## 1. 01 Zníženie energetickej náročnosti budovy mestského úradu Zlaté Moravce

### A Zateplenie obvodového plášťa

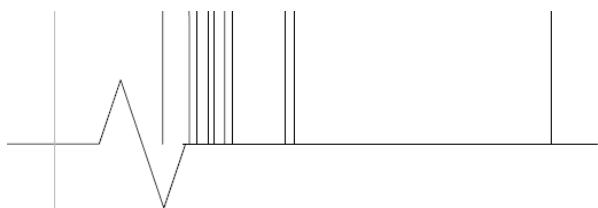
**1.1.** Položka č.5 - v texte položky je uvedená materiálová báza úpravy ostenia MW a v rozbore XPS, čo teda platí?

5	R	6252	Úprava ostení okien a dverí vrátane detailov a fasádnej úpravy TI <b>minerál hr.=30mm</b>	m2	33,29
			ŠTRUKTÚROVANÁ OMIETKA (RYHOVANÁ) 2mm		
			- ZÁKLADNÝ NÁTER		
			- LEPIACA STIERKA SO SIEŤOVINOU 5mm		
			- <b>FASÁDNE IZOLAČNÉ DOSKY - EXTRUDOVANÝ POLYSTYRÉN 30mm</b>		
			- LEPIACA MALTA

Platí výkaz výmer

Správny materiál pre položku č. 5 (hárok a- zatepl obv. plášťa ) je EPS polystyrén 30mm. Vid' príloha riešenie detailov (výkresová časť projektovej dokumentácie – Riešenie detailov – DETAIL OSTENIA). Verejný obstarávateľ upravil chybný údaj uvádzaný vo výkaze výmer -položka (č. 5 – hárok a- zatepl obv. plášťa ):

5	R	6252	Úprava ostení okien a dverí vrátane detailov a fasádnej úpravy TI EPS hr.=30mm	m2	33,29
			ŠTRUKTÚROVANÁ OMIETKA (RYHOVANÁ) 2mm		
			- ZÁKLADNÝ NÁTER		
			- LEPIACA STIERKA SO SIEŤOVINOU 5mm		
			- <b>FASÁDNE IZOLAČNÉ DOSKY - EPS POLYSTYRÉN 30mm</b>		
			- LEPIACA MALTA

TS: strana 8

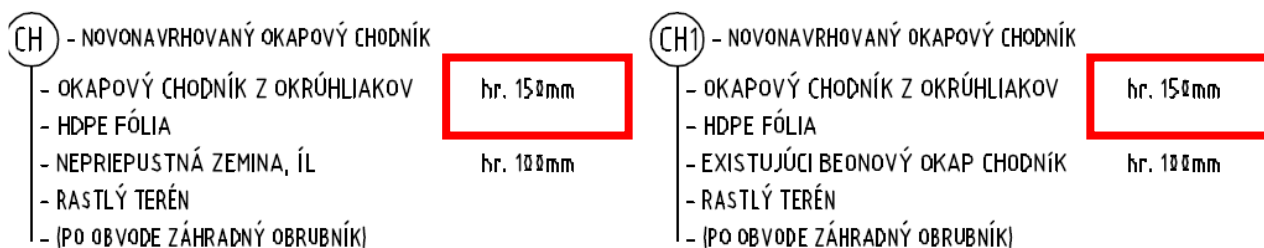
**1.8** V technickej správe B-súhrnná je uvedená iná hrúbka okapového chodníka ako v ostatnej PD. Čo platí, potreba zosúladiť výkresovú a textovú časť PD.

**Verejný obstarávateľ vyžaduje hrúbku okapového chodníka 150 mm. Uvádzame, že správne znenie chybných častí:**

Skladba okapového chodníku CH1:

- OKAPOVÝ CHODNÍK Z OKRÚHLIAKOV **hr. 150mm**
- HDPE fólia
- NEPRIEPUSTNÁ ZEMINA, ÍL **hr. 100mm**
- RASTLÝ TERÉN + PO OBVODE ZÁHRADNÝ OBRUBNÍK
